Bauleitplanung in Tarmstedt 35. Änderung des Flächennutzungsplans „FFPV in Buchholz“ Bebauungsplan N3 „Solarpark Bauchholz-Ost“

Von der geplanten Änderung des Flächennutzungsplanes sowie der Aufstellung des Bebauungsplanes habe ich als Träger öffentlicher Belange Kenntnis genommen. Ich nehme dazu gemäß § 4 Abs. 1 BauGB wie folgt Stellung:

Bauleitplanung der Gemeinde Vorwerk / Samtgemeinde Tarmstedt
Bebauungsplan Nr. 3 „Solarpark Buchholz-Ost“
35. Änderung des Flächennutzungsplanes „Solarpark Buchholz-Ost“
hier: Frühzeitige Beteiligung der Behörden und sonstigen Träger öffentlicher Belange
gem. § 4 Abs. 1 BauGB
Ihr Schreiben vom 12.06.2024

Bauleitplanung der Gemeinde Vorwerk / Samtgemeinde Tarmstedt
Bebauungsplan Nr. 3 „Solarpark Buchholz-Ost“
35. Änderung des Flächennutzungsplanes „Solarpark Buchholz-Ost“
hier: Beteiligung der Behörden und sonstigen Träger öffentlicher Belange
gem. § 4 Abs. 2 BauGB
Ihr Schreiben vom 13.01.2025

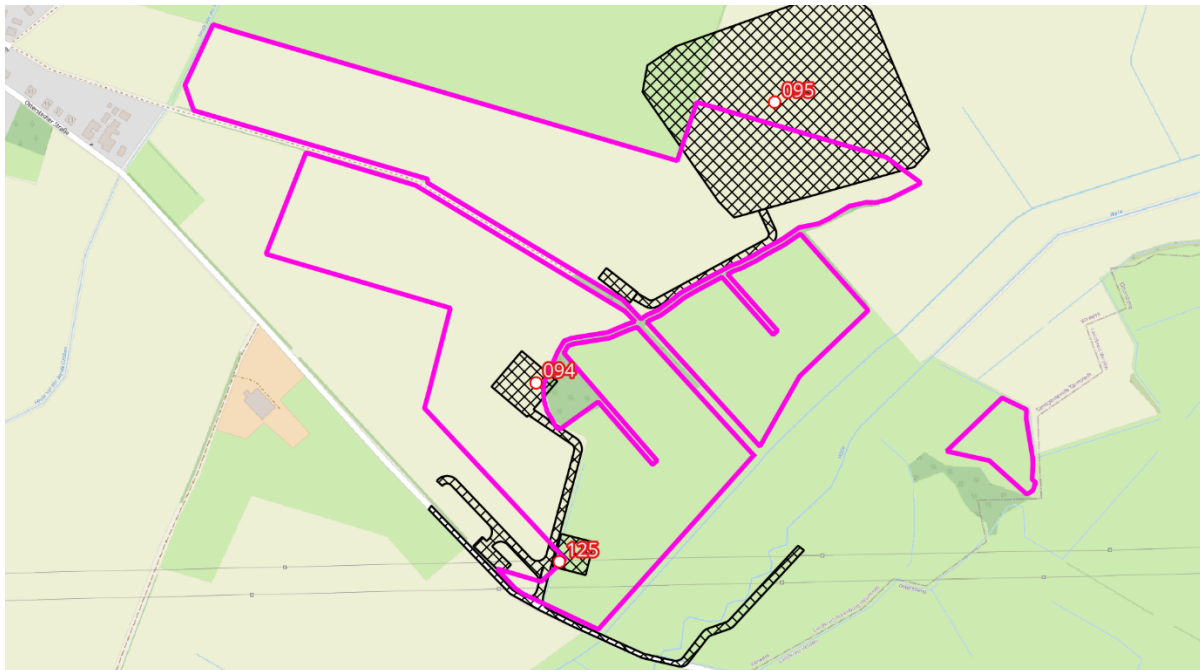
Für unsere geplante 380-kV-Leitung Conneforde – Sottrum (Projekt A410) gilt:

Die o. g. bestehende 220-kV-Leitung Farge – Sottrum LH-14-2144 wird durch die neue 380-kV-Leitung zwischen Conneforde – Sottrum (Projekt A410, LH-14-331, -332, -333, -334, -335) ersetzt werden. Der angefragte Bereich befindet sich im Bereich der geplanten 380-kV-Trasse für das o. g. Leitungsbauvorhabens unseres Unternehmens.

Es ergeben sich erweiterte Arbeitsbereiche und Zuwegungen um den geplanten Mast 94 (während der Grobtrassierung als „T25.1“ bezeichnet) und Mast 95 (während der Grobtrassierung als „W26“ bezeichnet) die von Ihren Planungen freizuhalten sind.
